华能灌云海上风电场 300MW 工程

一般变动环境影响分析

华能灌云清洁能源发电有限责任公司

二〇二三年八月

图2.3.2-4 (a) 海上升压站底层平面布置图

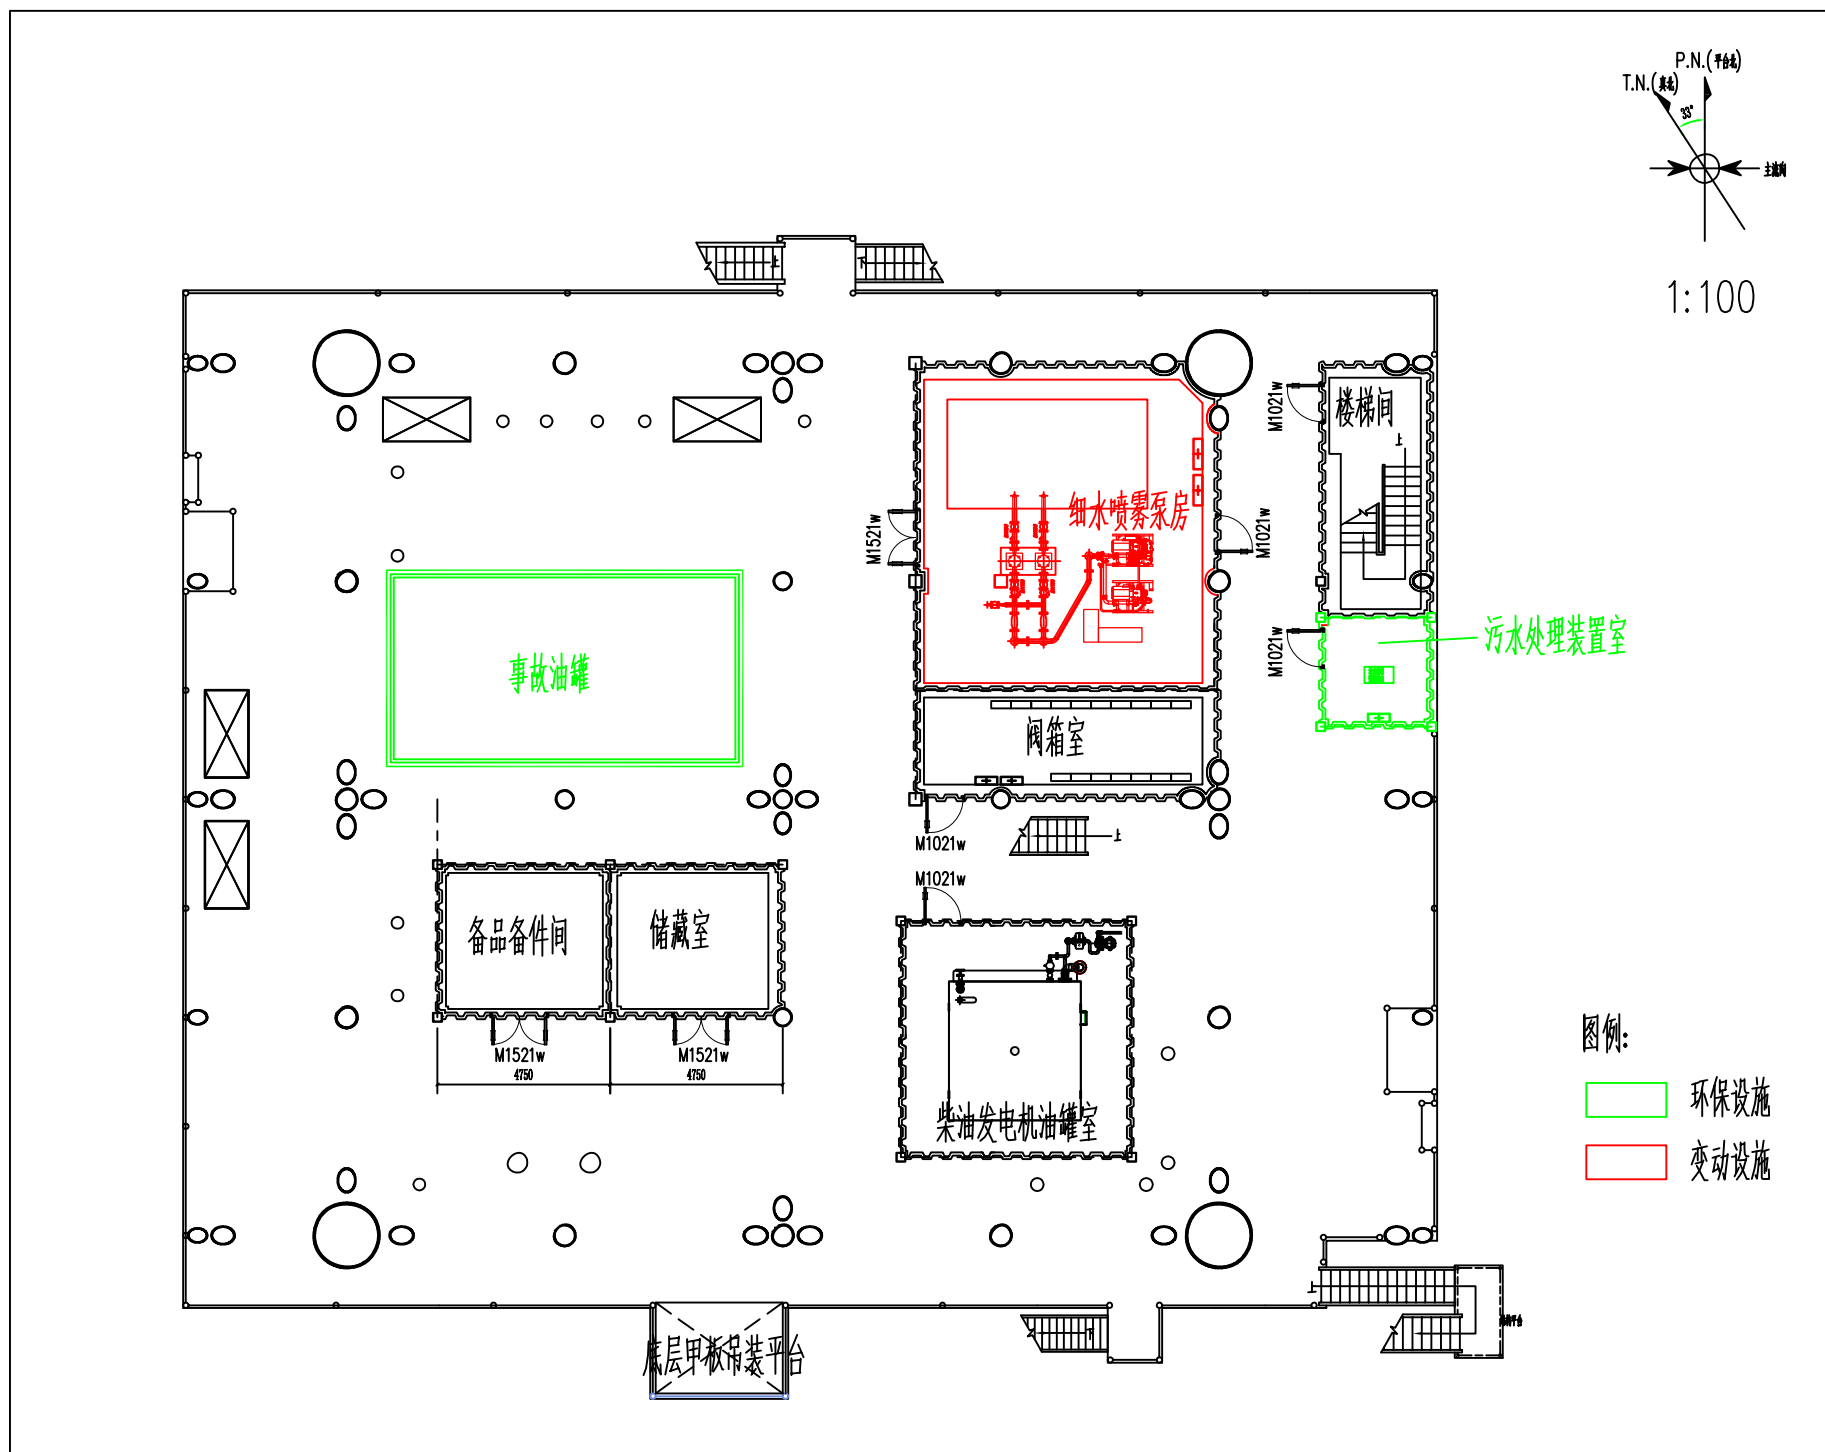
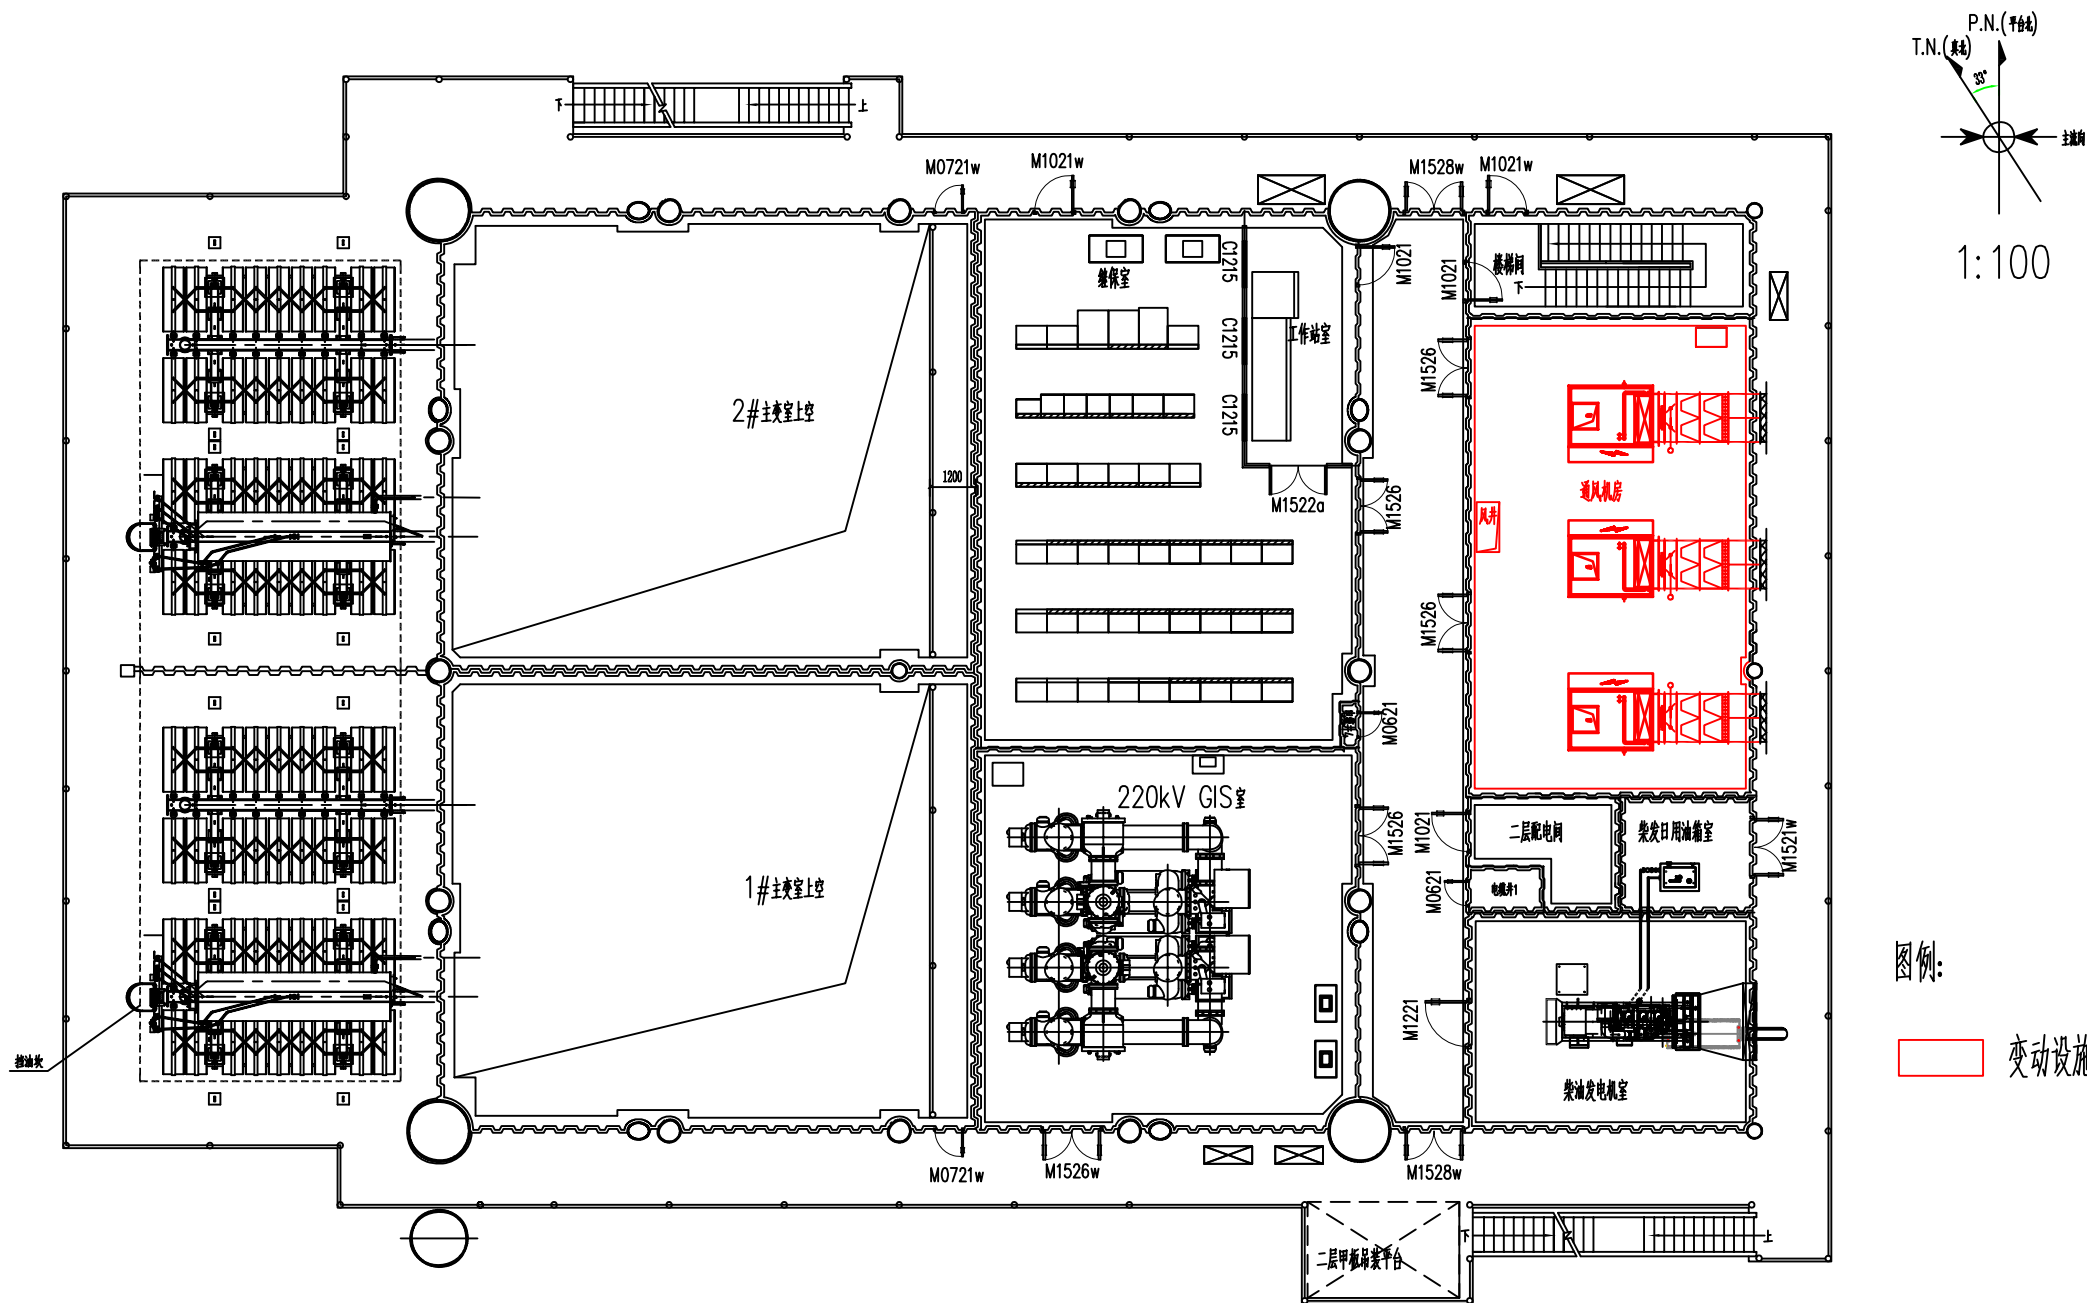
海上升压站主要由三个部分组成，即上部组块、导管架结构、桩基础结构组成。上部组块结构采用框架-支撑体系。下部结构采用导管架嵌套桩基础结构，4 根导管架竖管间采用横撑、斜撑相互连接组成空间桁架，以加强导管架侧向刚度。海上升压站整体结构较环评阶段无变化，各层平面布置有所调整，详见表 2.3.2-5。

本项目海上升压站平面布置见图 2.3.2-4。

图2.3.2-6 (b) 变动后陆上开关站平面布置图

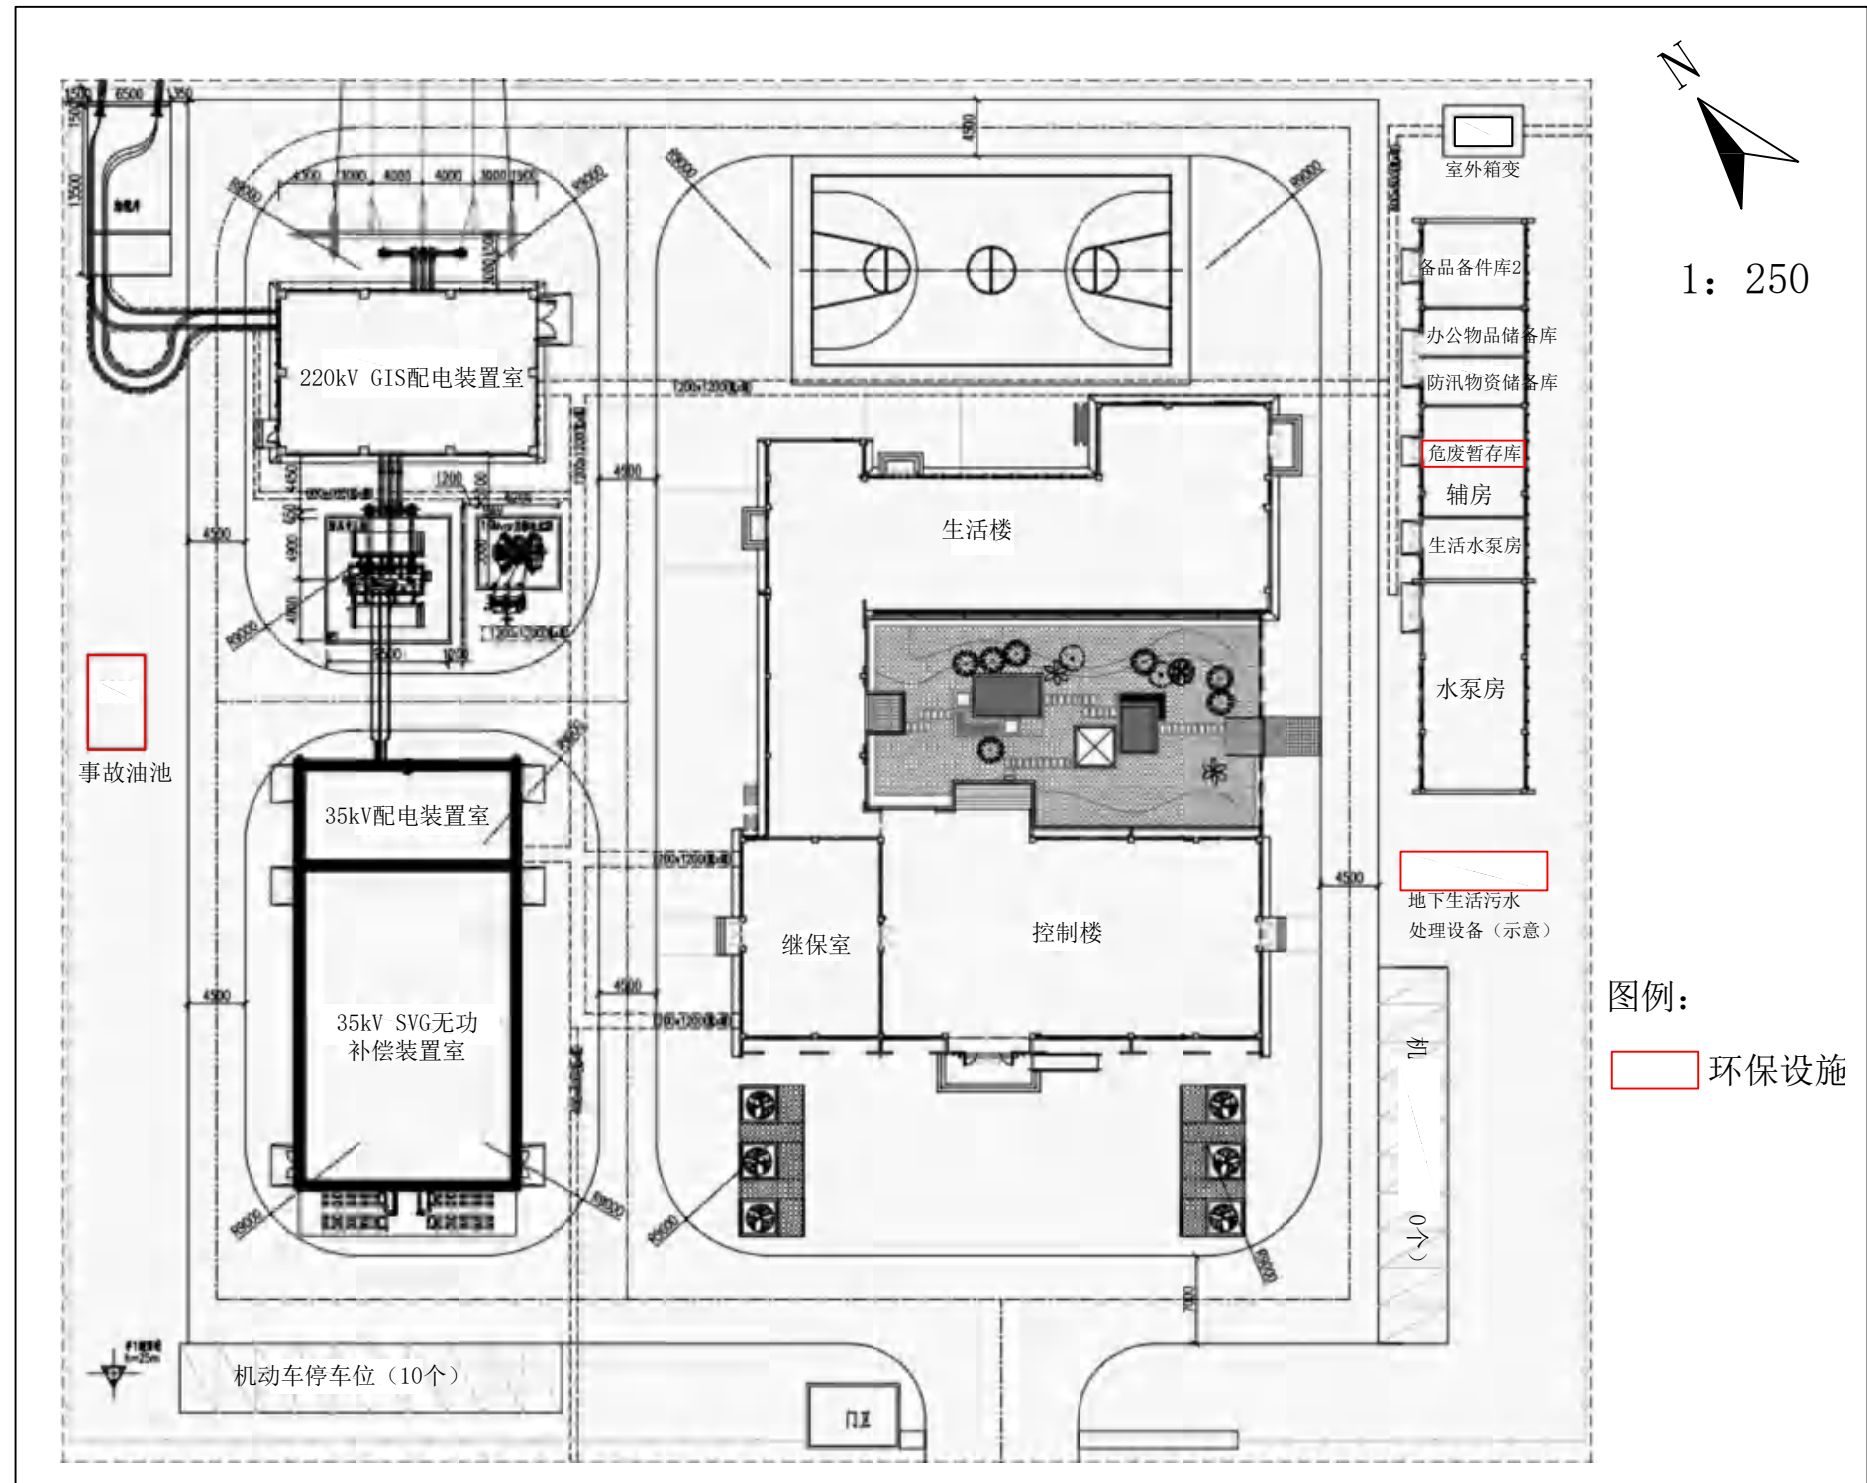
场内布置综合控制楼、生活楼、辅房、GIS 楼、无功补偿楼、门卫等建（构）筑物，整体风格为新中式建筑风格。综合控制楼布置于场地主入口最前方，生活楼位于其北侧，控制楼与生活楼组合成庭院式布局，中间区域布置公共功能房间，用连廊将两栋楼串联起来。篮球场布置在生活楼北侧。辅房位于场地东北侧。场地西侧为电气设备，布置 GIS 楼与无功补偿楼。GIS 楼位于场地西北侧，南北两侧分别布置进线和出线构架，避雷针位于场地西南角。SVG 降压变压器位于 GIS 楼南侧，事故油池位于变压器东侧。无功补偿楼位于 GIS 楼南侧。场地西南角及最东侧布置机动车及非机动车停车位。站内道路入口处为 7.0m，其余环通道路均为 4.5m，道路呈环形布置，消防车可直达站内各建筑物。

陆上开关站总平面布置较环评阶段发生变化，进行重新布局。

变动前后陆上开关站平面布置见图 2.3.2-6。

图2.3.2-7 变动前后项目总平面布置对比图

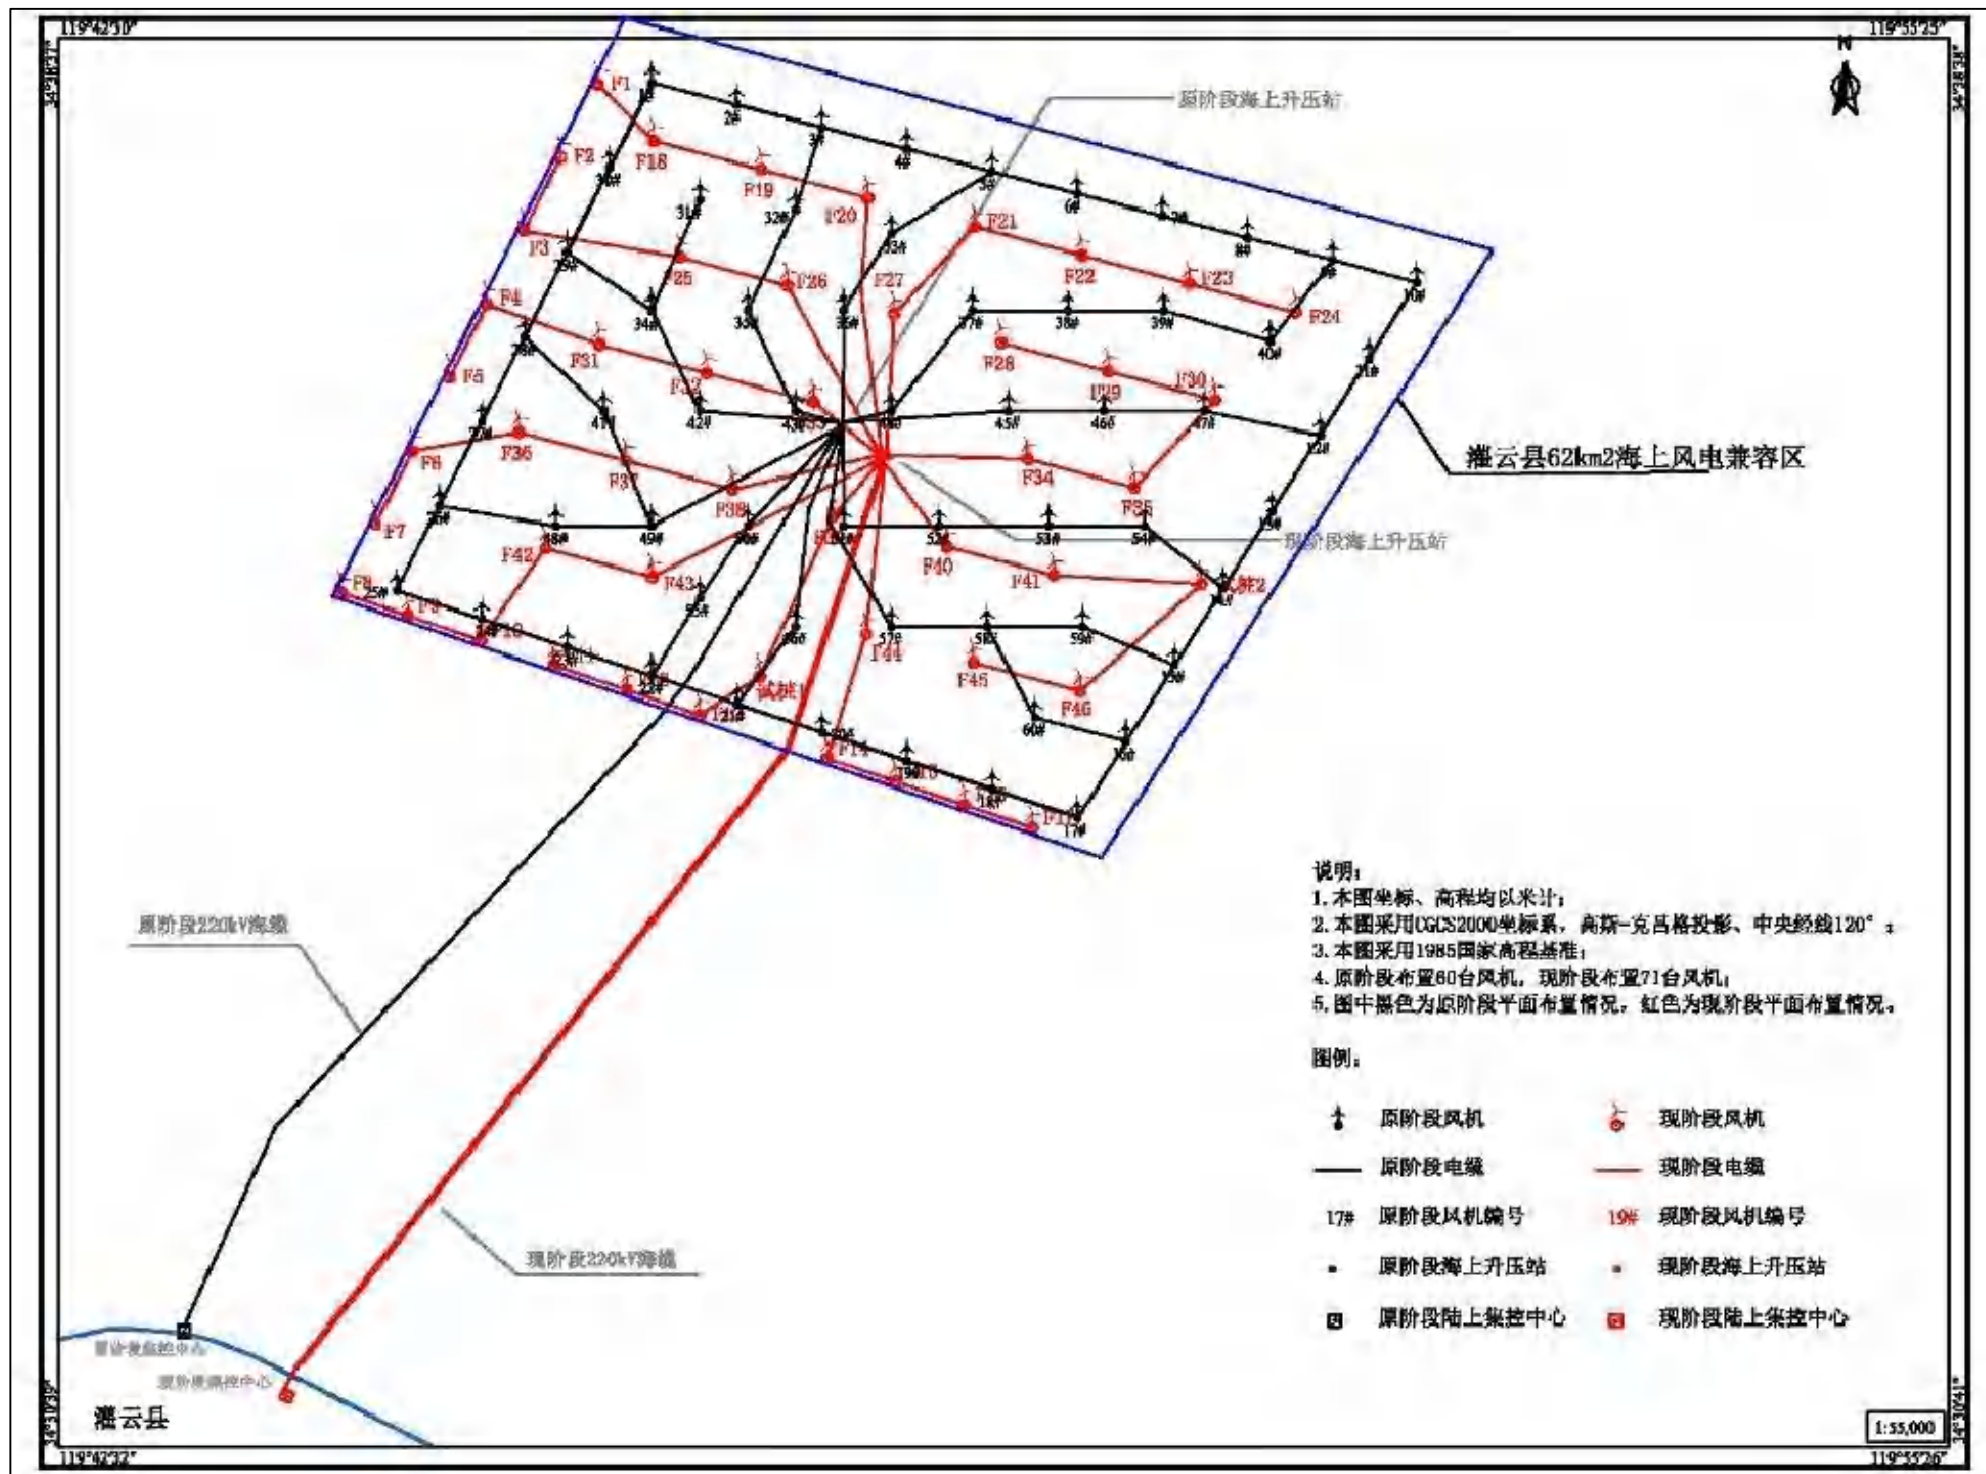
综上，项目变动前后总平面布置对比见图 2.3.2-7。
